Réponse motivée à l'avis du CSRPN

Réf : Avis n° 2025 - 89 du 13/10/2025

⁽¹⁾ exemple en illustration

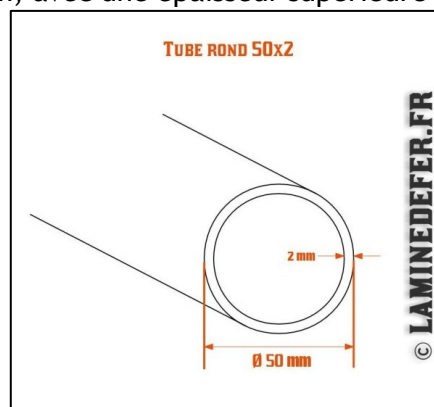
Pour ce qui est des barreaux permettant la mise en défend des cheminées, afin de les rendre plus solides et d'assurer leur résistance face à de potentiels actes de vandalisme, ceux-ci seront préférentiellement des tubes pleins en acier, de diamètre supérieur à 2cm ⁽¹⁾, ou des tubes creux en acier, de 5cm de diamètre minimum, avec une épaisseur supérieure à 0,2cm ⁽²⁾.
